基準不適合箇所説明図

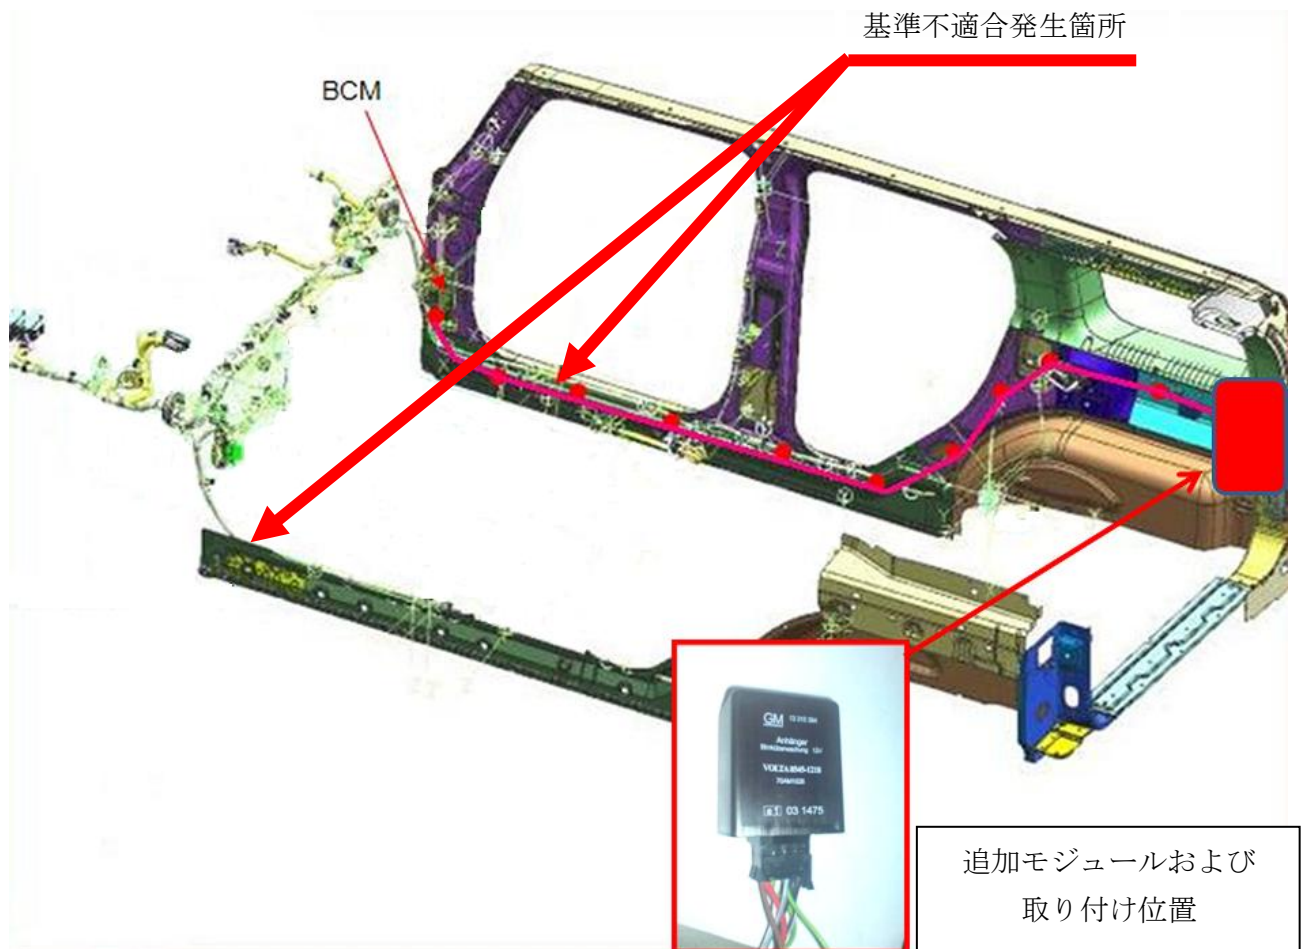
基準不適合発生箇所

方向指示器において、回路設計が不適切なため、バルブ切れ検知機能が適切に機能せず、運転席の作動状態表示装置の点滅回数が変化しない。

全車両、回路を修正し、追加モジュールを取り付ける。

左側ストラットタワー部に青色ペイントを塗布する。
